MATERIA: Pertinencia “Optimización y Ajuste de Obras e Instalaciones. DIA Parque Eólico Tolpán Sur”

RESOLUCIÓN EXENTA N° 564 /2019

Temuco 16 DIC. 2019

REPÚBLICA DE CHILE
SERVICIO DE EVALUACIÓN AMBIENTAL
REGIÓN DE LA ARAUCANÍA

Figura 1 Modificación de Instalación de Faenas 1 a frente de Trabajo 1.

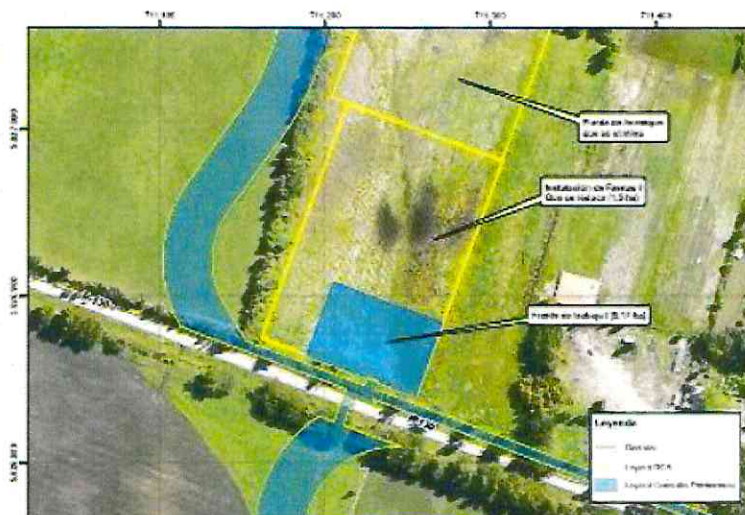
Consiste en una reducción considerable del área denominada “Instalación de Faenas 1”, que fue evaluada y aprobada ambientalmente según RCA, desde 1,5 ha a 0,17 ha, dejando habilitado más bien un “Frente de Trabajo temporal N° 1” que será utilizado por un máximo de aproximadamente 20 personas, por un periodo aproximado de 9 meses. Dicho frente de trabajo se encontrará ubicado al interior del mismo polígono de la Instalación de faenas 1 aprobada, no considerando áreas o zonas distintas a las evaluadas ambientalmente. A continuación, en la Figura 1 se presenta la ubicación de la instalación de faenas 1 y del Frente de trabajo propuesto.

- Respecto de la eliminación de la instalación de faenas 1 y 2 y la no aplicación del PAS 138 (para ambos casos), se debe tener presente que durante el proceso de evaluación ambiental, no fue otorgado el PAS 138 como lo señala el titular en la consulta de pertinencia, ya que el proyecto consideraba extensión de red y conexión al alcantarillado público, por lo que la disminución de la superficie a intervenir en la instalación de faenas 1 de 1,5 a 0,17 ha, y en la instalación de faenas 2 de 1,18 ha a 0,5 ha; no se considera un ajuste significativo desde el punto de vista ambiental.

Figura 2 Modificación de Instalación de Faenas 2 a frente de Trabajo 2.

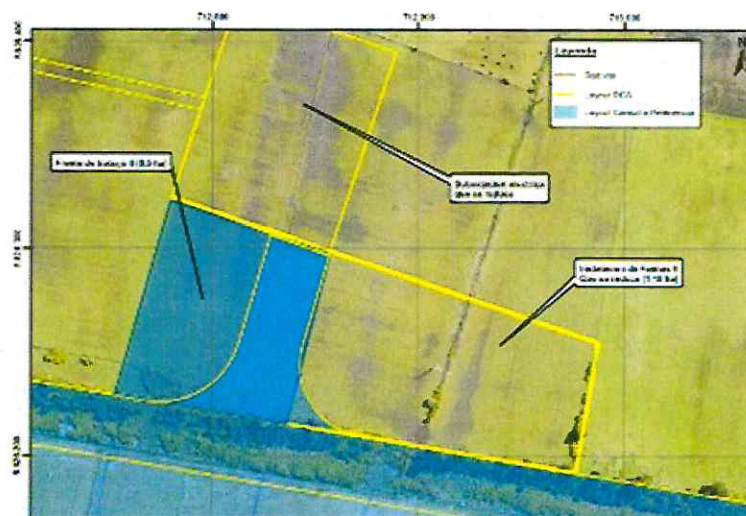
Consiste en una reducción considerable de su superficie, evaluada y aprobada ambientalmente según RCA, desde 1,18 ha a 0,5 ha, dejando habilitado más bien un “Frente de Trabajo temporal N° 2” que será utilizado por un máximo de aproximadamente 20 personas, por un periodo aproximado de 9 meses. Dicho frente de trabajo se encontrará ubicado al interior del mismo polígono de la IF 2 aprobada, no considerando áreas o zonas distintas a las evaluadas ambientalmente. A continuación, en la Figura 2 se presenta la ubicación de la instalación de faenas 2 y del Frente de trabajo 2 propuesto.

Figura 4 Eliminación de Planta de hormigón

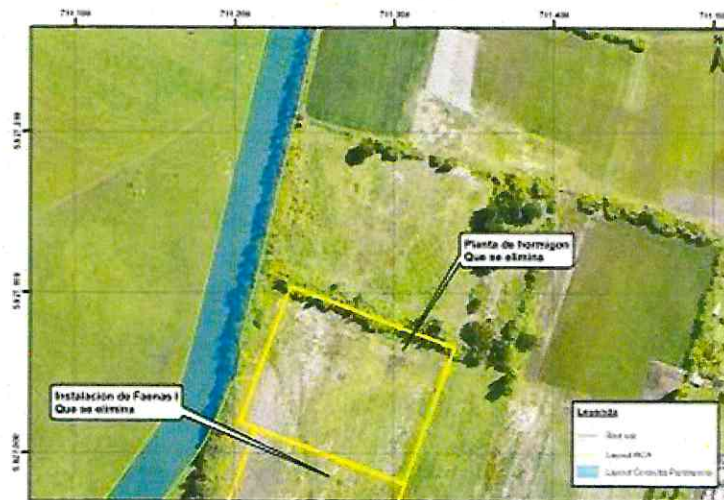
La modificación considera que la planta de hormigón evaluada y aprobada no será ejecutada (Figura 4). Los requerimientos de hormigón para las fundaciones y obras complementarias serán cubiertos a través del abastecimiento por plantas de hormigón de terceros autorizadas. En consecuencia, ya no aplica el PAS N° 139.

- Respecto de la eliminación de la planta de hormigón, implica una menor superficie intervenida, disminución en las emisiones generadas durante la fase de operación y una no aplicación del PAS 139, por lo que no constituye un ajuste significativo desde el punto de vista ambiental.

Figura 5 Reducción superficie de la subestación

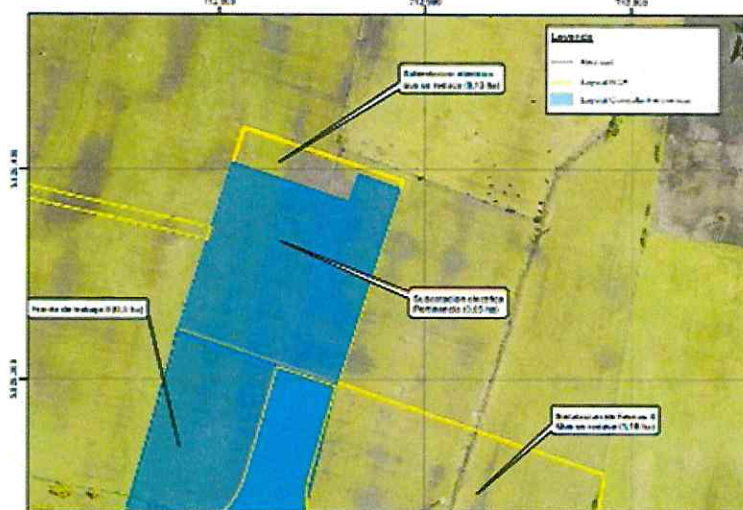
Consiste en la reducción en superficie y redistribución de oficinas e instalaciones de la subestación, específicamente. En total se reduce la superficie de 0,13 ha a 0,05 ha, y se elimina la Z1 y Z2, se reduce de tamaño las zonas Z3 y Z5, y se mantiene las zonas Z4 y Z6 (Ver Figura 5 y Tabla 6).

- Respecto de la modificación de la subestación y oficinas e instalaciones de apoyo, implica una menor superficie a intervenir, reduciéndose de 0,13 a 0,05 ha, y reduciendo la zona Z1, en la cual estarían contenidos bodega de residuos peligrosos para lo cual se había otorgado el PAS 142, bodega de residuos no peligrosos para lo cual se había otorgado el PAS 140. Asimismo, el titular señala en la Consulta de pertinencia que utilizarán las instalaciones del Parque Eólico San Gabriel, el cual contaría con las resoluciones sanitarias asociadas al almacenamiento de todas las tipologías de residuos señaladas, por lo que dicho ajuste no constituye un ajuste significativo desde el punto de vista ambiental.

Figura 6 Modificación de trazado de camino proyectado

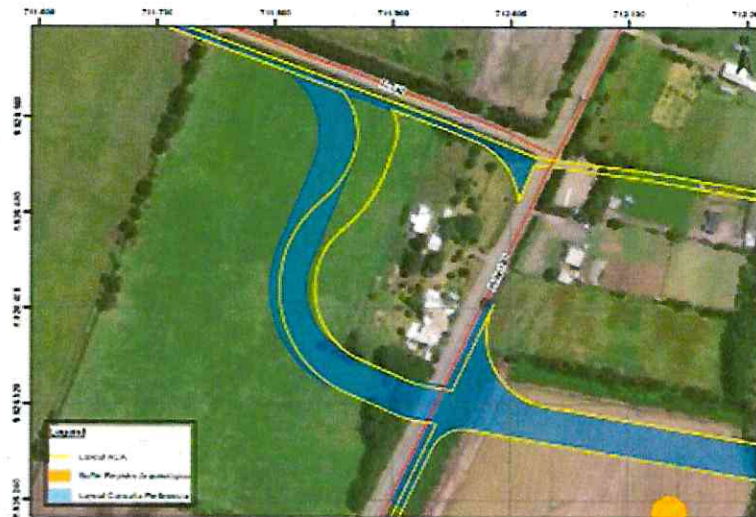
El trazado original del camino proyectado que conecta el sector poniente del parque con el sector oriente, presenta un diseño geométrico restrictivo con curvas y contracurvas horizontales que no permiten un adecuado tránsito, por lo tanto, se pretende optimizar el trazado reduciendo la curva de acceso desde la Ruta R-130 (Figura 6). En términos de superficie y unidades ambientales a afectar, se procura que el nuevo diseño mantenga la misma superficie y uso de suelo, de tal manera de no incrementar la afectación (Figura 6).

- Respecto de la modificación de trazado en caminos internos (Ruta R-130, interconexión caminos aerogeneradores C10, D5, D6, D4, D3, AG-20 y D2), se consideran ajustes operativos con la finalidad de reducir curvatura y establecer una conexión más directa entre aerogeneradores, no constituyendo un ajuste significativo desde el punto de vista ambiental.

Figura 9 Adecuación camino de interconexión entre aerogeneradores AG-12 y AG-7

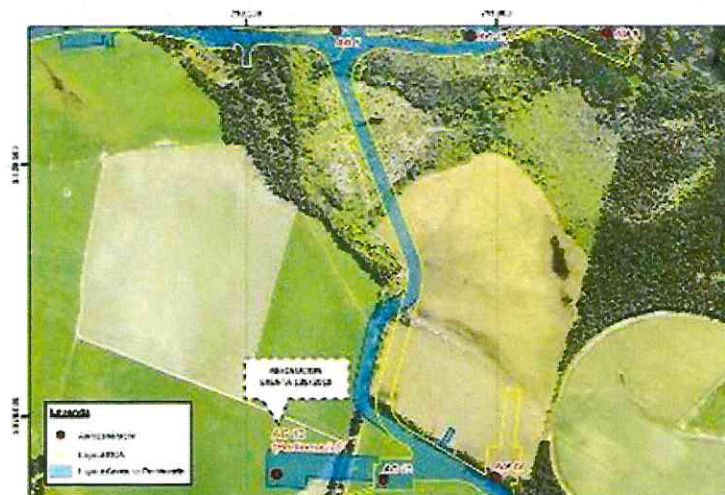
Consiste en el cambio del trazado del camino, desplazándose aproximadamente 30 m hacia el oeste, superponiéndose sobre un camino existente. El cambio responde a una solicitud del propietario con objeto de reducir la afectación de suelo agrícola en aproximadamente 0,5 ha (Figura 9).

- Respecto de la modificación del camino de interconexión entre aerogeneradores AG-12 y AG; corrección de trazado de camino interno por presencia de hallazgo arqueológico, el primer caso corresponde a una solicitud del propietario del predio, el que tiene por objetivo reducir el suelo intervenido en 0,5 ha; y la segunda modificación obedece al resguardo de un sitio arqueológico imprevisto detectado durante los monitoreos arqueológicos de la fase de construcción, disminuyendo a superficie del predio a intervenir y resguardando el sitio arqueológico en el segundo caso, por lo que no constituyen un ajuste significativo desde el punto de vista ambiental.

Figura 10 Corrección de trazado de camino interno por presencia de hallazgo arqueológico

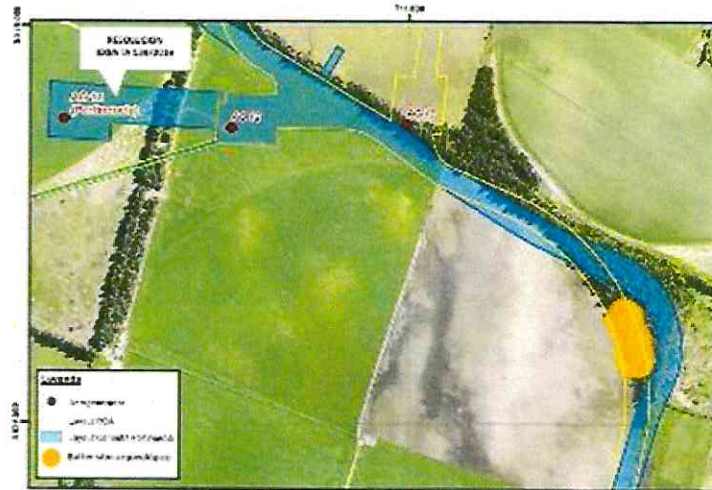
Corresponde a la modificación geométrica del camino, de tal manera de proteger el sitio arqueológico imprevisto detectado durante los monitoreos arqueológicos de la fase de construcción, respetando así el buffer de protección del sitio. El desplazamiento es posible con una ampliación del radio de giro del camino de 120 m (Figura 10).

Figura 11 Utilización Camino Interno Existente

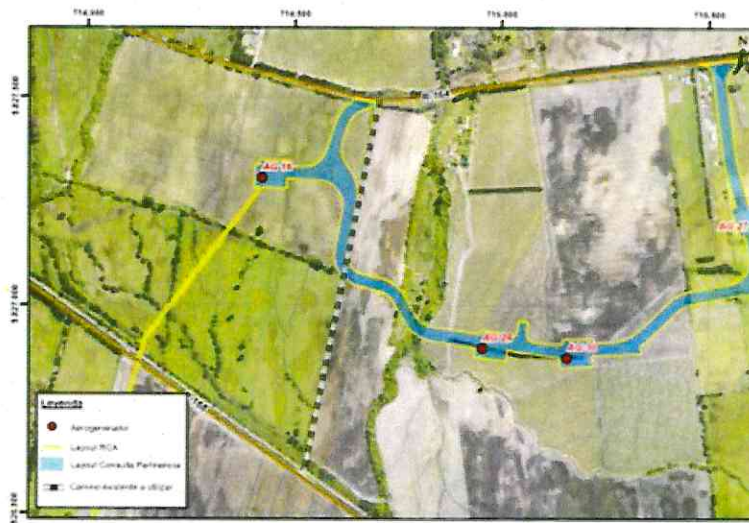
El proyecto contempla la utilización de un camino interior existente el que conecta la ruta R-164 y la Ruta – 168 aprovechando la presencia de un cruce de ferrocarriles y mejorando así la logística de transporte durante la fase de construcción del proyecto, lo que permitirá el ingreso de vehículos no solamente desde la ruta R – 164 sino que también desde la ruta R – 168 dividiendo el flujo vehicular entre ambos accesos (Figura 11).

- Respecto de la utilización de caminos entre ruta R-164 y R-168, camino alternativo acceso aerogenerador D6, corresponden a caminos existentes, por lo que no implica nuevas obras y partes, sino más bien la utilización de los caminos, por lo que no constituyen un ajuste significativo desde el punto de vista ambiental.

Figura 15 Eliminación de trazado de canalización eléctrica entre Subestación y ruta 180

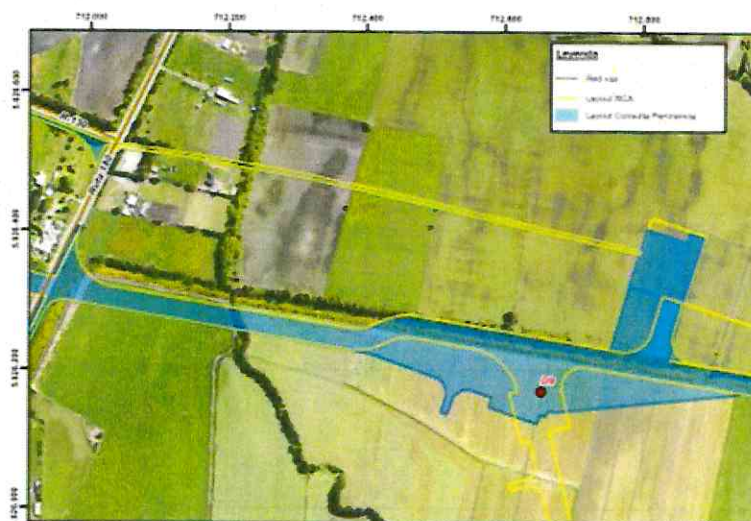
Originalmente el proyecto considera la conexión intraparque, desde oeste a este, a través de la canalización eléctrica que cruza la ruta 180 y suelo agrícola hasta converger en la SE (**¡Error! No se encuentra el origen de la referencia. 15**), con un desarrollo aproximado de 770 m. El cambio propuesto considera la eliminación del trazado indicado, de tal forma de minimizar la afectación de actividades agrícolas. La conexión se llevará a través del camino proyectado.

- Respecto de las eliminaciones, modificaciones y desplazamiento de canalización eléctrica, corresponden a ajustes asociados a la ingeniería de detalles del proyecto, los que implican un leve incremento en la longitud de los trazados en el Rol 67-11 y Rol 38-18; y en el caso de la eliminación de trazado asociados a la subestación-ruta 180 y aerogeneradores AG27-AG28, constituyen una mejora desde el punto de vista ambiental, ya que implica una menor superficie de intervención. En definitiva, ninguno de los ajustes mencionados en el párrafo constituye un ajuste significativo desde el punto de vista ambiental.

Figura 17 Modificación diseño geométrico de plataforma de aerogenerador D9

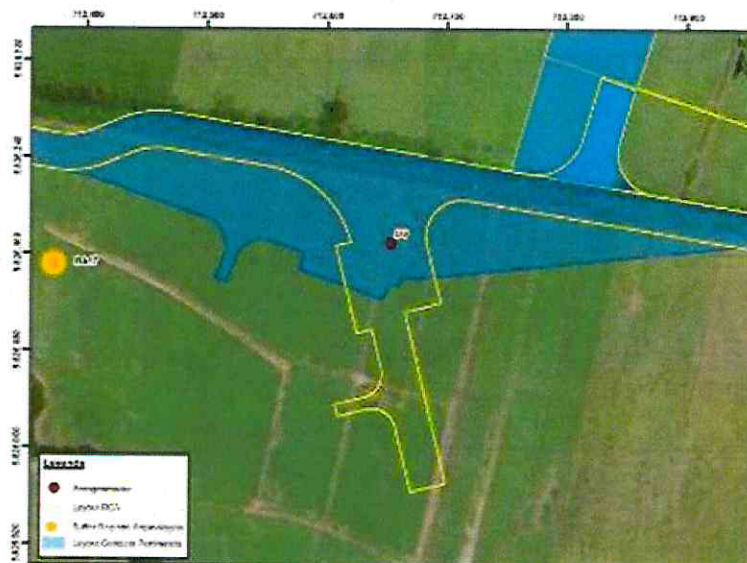
El diseño geométrico original de la plataforma corresponde a un diseño restrictivo para el movimiento de las grúas principales y secundarias, y acopio de partes y piezas de los aerogeneradores, por tal motivo se procedió a optimizar el trazado, fundamentalmente ampliando las superficies paralelas al camino de interconexión a ambos lados del aerogenerador D9 (Figura 17). En términos de superficie de afectación se indica que ésta se incrementará en 1,2 ha y manteniéndose el suelo agrícola como unidad ambiental afectada. Por otro lado, es importante destacar que el cambio anula la fragmentación de la superficie agrícola permitiendo el desarrollo adecuado de las actividades de siembra y cosecha.

Figura 18 Cambios en trazado de acueducto entre SE y alcantarillado público

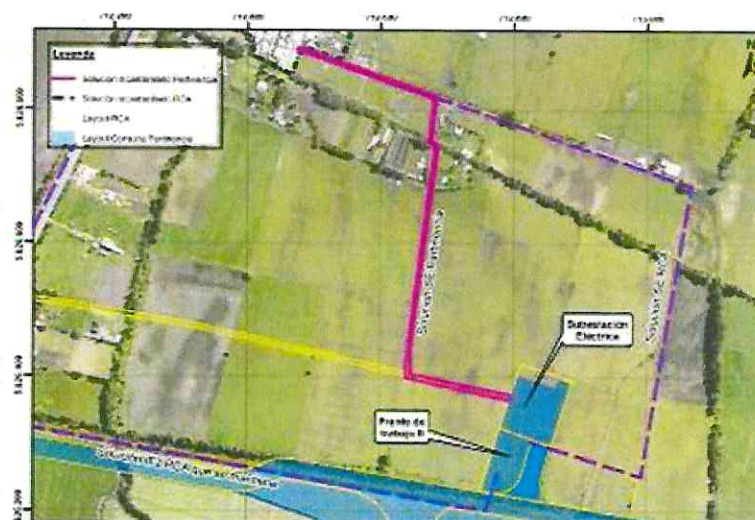
El trazado original contempla un desarrollo de acueducto a través del deslinde oriente del predio, para luego cambiar de dirección hacia norponiente, alcanzando una longitud de 1.063 m. Como alternativa al trazado aprobado, el trazado propuesto en la pertinencia se desarrolla a través del deslinde oeste del predio, alcanzando una longitud total de 920 m, de esta forma se reduce en 143 m. Manteniéndose, al igual que en el proyecto aprobado, el cerco vivo como la principal unidad ambiental intervenida (Figura 18). El cambio nace de una solicitud del propietario, el cual indica que la modificación permite optimizar de las actividades agrícolas.
